PLAN LOCAL D'URBANISME METROPOLE ROUEN NORMANDIE

MODIFICATION N°2 - PPR
PÔLE DE PROXIMITÉ DE ROUEN

> NOTICE DE PRÉSENTATION ET MOTIFS
DES CHANGEMENTS APPORTÉS

ANNEXE 3 A LA DELIBERATION
D'APPROBATION DU 13 DECEMBRE 2021

r. Rue d'Elbeuf : modification d'implantation

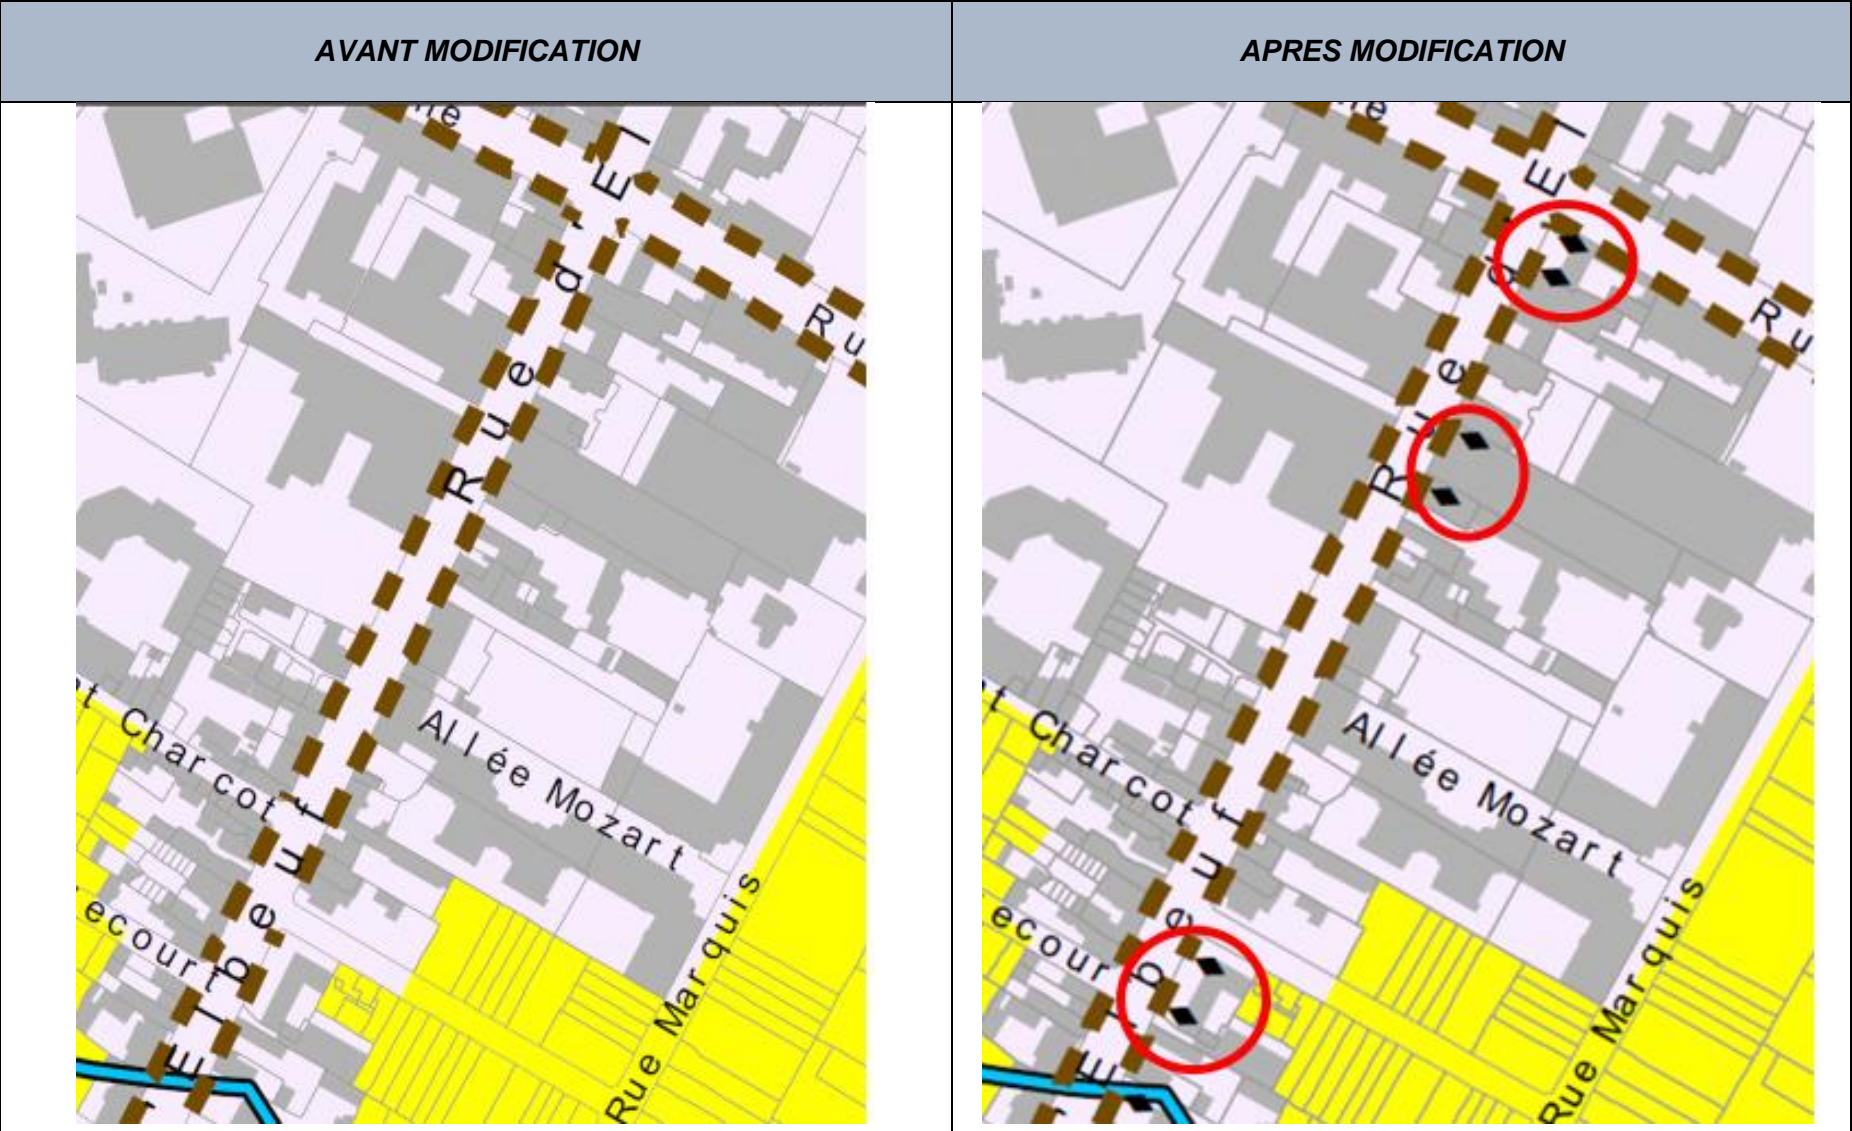
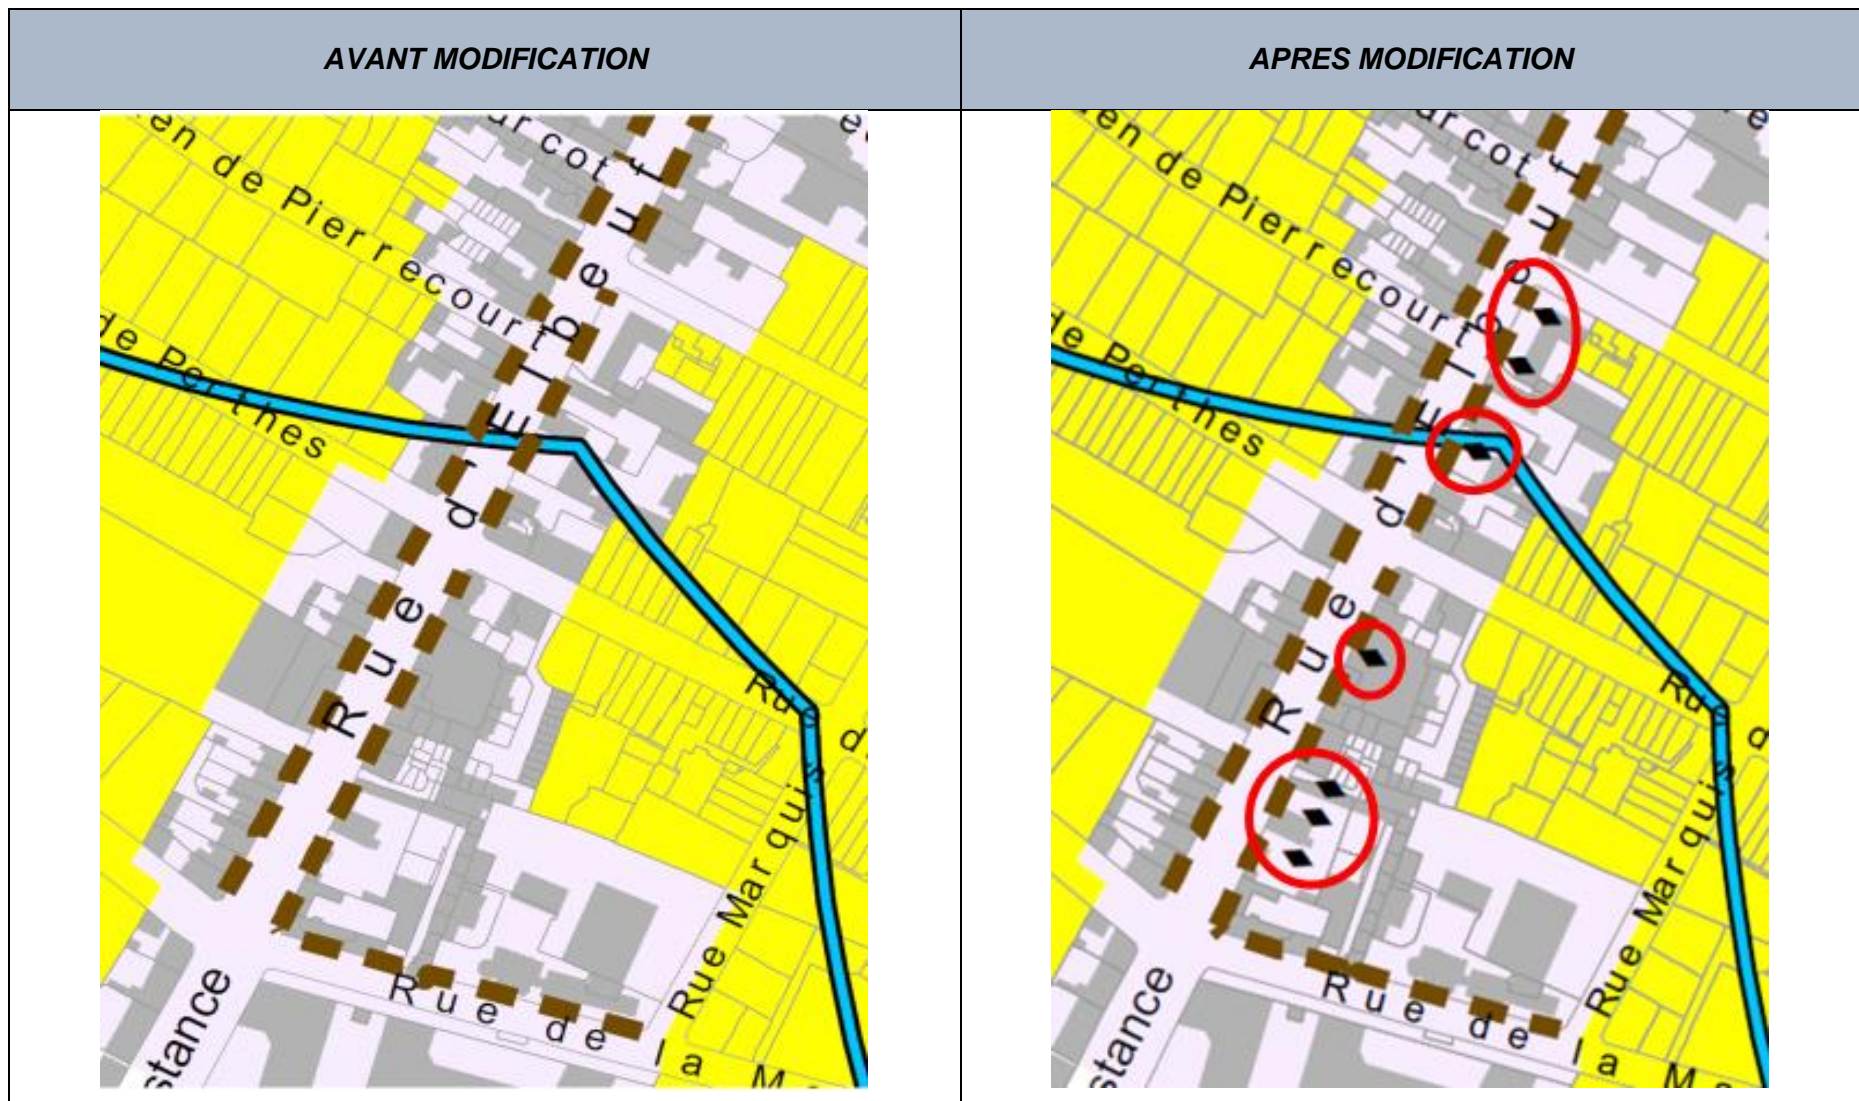
<i>Pièce(s) du PLU concernée(s)</i>	<i>Intitulé</i>	<i>Objet de la modification</i>
4.2.2 Règlement graphique Planche 2 : morphologie urbaine	Rue d'Elbeuf : modification d'implantation	Instauration de lignes minimales d'implantation pour varier le front bâti
<i>Zone(s) et/ou parcelle(s) concernée(s)</i>	<i>Justification de la modification</i>	
<i>Rouen Gauche – Secteur rue d'Elbeuf</i>	<p>La rue d'Elbeuf présente une ambiance urbaine rude, notamment du fait d'un bâti disparate, parfois dégradé, et d'une implantation peu variée. Ainsi, la perception depuis l'espace public est peu qualitative, notamment par l'absence de lien avec les cœurs d'ilots végétalisés.</p> <p>Ainsi, sur sa rive la moins homogène et sur laquelle le bâti dégradé est le plus présent, il est nécessaire d'instaurer de lignes minimales d'implantation pour varier la forme urbaine et favoriser la végétalisation du premier plan sur rue.</p> <p>Les lignes d'implantations proposées sont localisées sur des parcelles mutables, faisant face à du bâti de grand calibre, et de façon à préserver le bâti existant le plus qualitatif.</p> <p>De même, elles sont réparties le long de la voie pour animer le front bâti.</p>

s. Boulevard Jean Jaurès : modification d'implantation

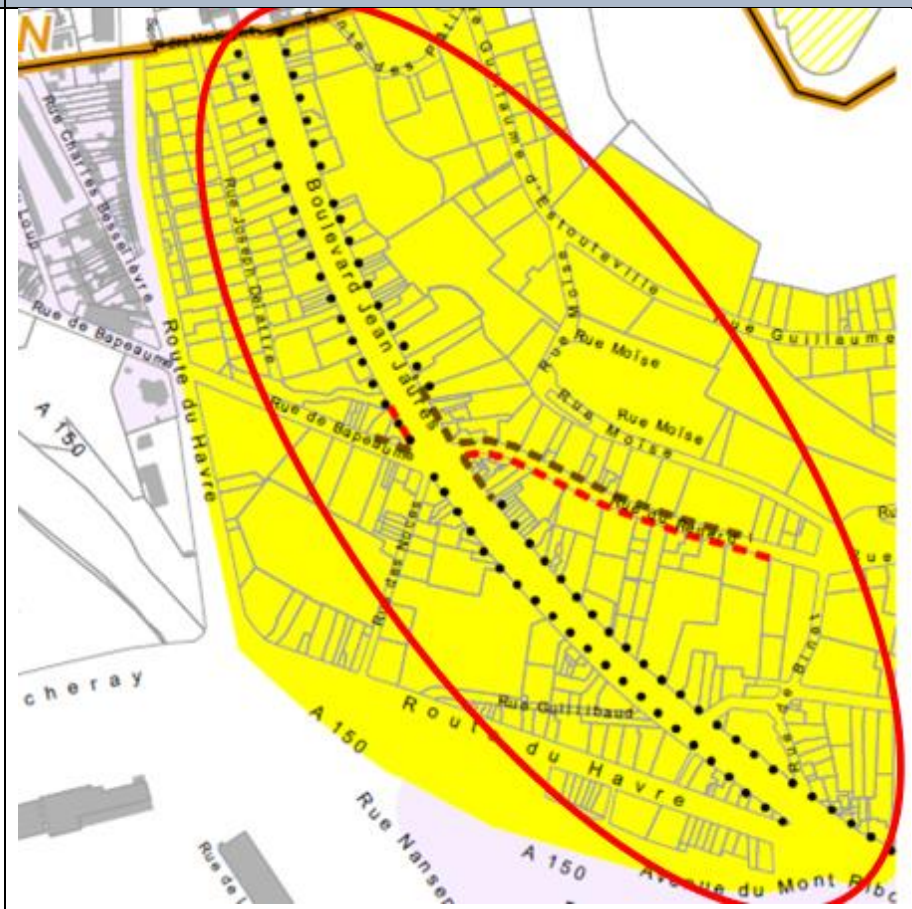
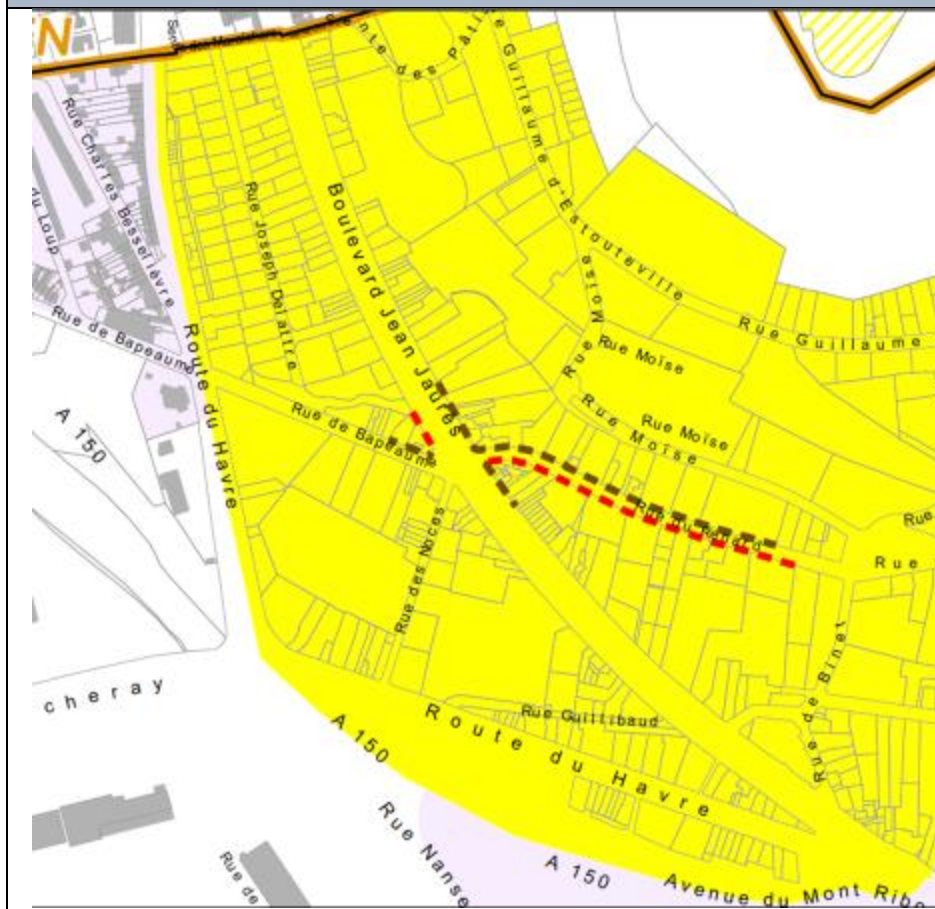
<i>Pièce(s) du PLU concernée(s)</i>	<i>Intitulé</i>	<i>Objet de la modification</i>
4.2.2 Règlement graphique Planche 2 : morphologie urbaine	Boulevard Jean Jaurès : modification d'implantation	Instauration de lignes minimales d'implantation pour préserver les alignements d'arbres remarquables
<i>Zone(s) et/ou parcelle(s) concernée(s)</i>	<i>Justification de la modification</i>	
<i>Rouen Droite – Boulevard Jean JAURES</i>	<p>Les alignements d'arbres les plus importants sont mentionnés dans la planche 1 – Plan de zonage. Ceux-ci sont structurants pour le paysage urbain et pour la biodiversité comme éléments de la trame verte. Certaines implantations de bâtiments ne sont pas compatibles avec ces alignements car trop proches. Des campagnes d'élagages sont alors nécessaires pour le confort des riverains. Or, leur fréquence perturbe le bon développement des arbres et réduit leur espérance de vie.</p> <p>Il est nécessaire de mieux prendre en compte ce rapport entre les constructions et les arbres en instaurant des lignes minimales d'implantation.</p> <p>Sur l'alignement du Boulevard Jean Jaures, les platanes nécessitent une distance de 6m depuis l'axe du tronc.</p>

t. Route de Neufchâtel : modification d’implantation

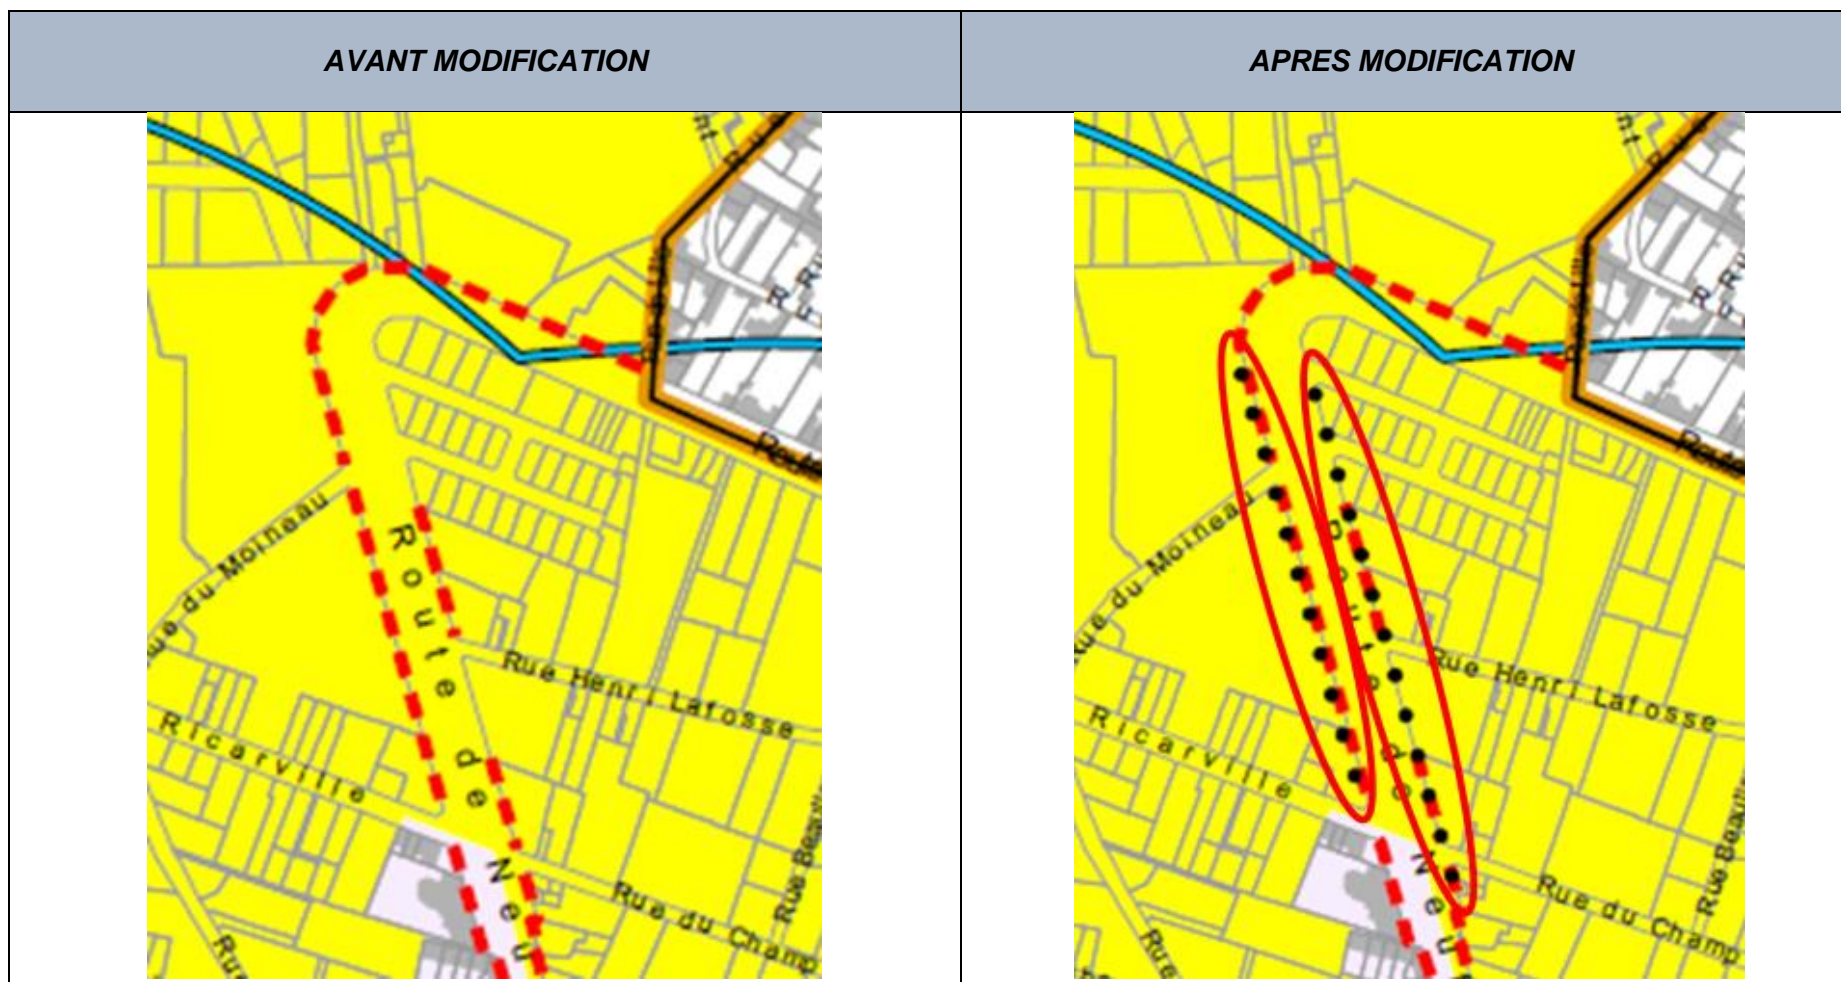
<i>Pièce(s) du PLU concernée(s)</i>	<i>Intitulé</i>	<i>Objet de la modification</i>
4.2.2 Règlement graphique Planche 2 : morphologie urbaine	Route de Neufchâtel : modification d’implantation	Instauration de lignes minimales d’implantation pour préserver les alignements d’arbres remarquables de lignes minimales d’implantation
<i>Zone(s) et/ou parcelle(s) concernée(s)</i>	<i>Justification de la modification</i>	
<i>Rouen Droite – Route de Neufchâtel</i>	<p>Les alignements d’arbres les plus importants sont mentionnés dans la planche 1 – Plan de zonage. Ceux-ci sont structurants pour le paysage urbain et pour la biodiversité comme éléments de la trame verte.</p> <p>Certaines implantations de bâtiments ne sont pas compatibles avec ces alignements car trop proches. Des campagnes d’élagages sont alors nécessaires pour le confort des riverains. Or, leur fréquence perturbe le bon développement des arbres et réduit leur espérance de vie.</p> <p>Il est nécessaire de mieux prendre en compte ce rapport entre les constructions et les arbres en instaurant des lignes minimales d’implantation.</p> <p>Sur l’alignement de la Route de Neufchâtel, les platanes nécessitent une distance de 6m depuis l’axe du tronc.</p>
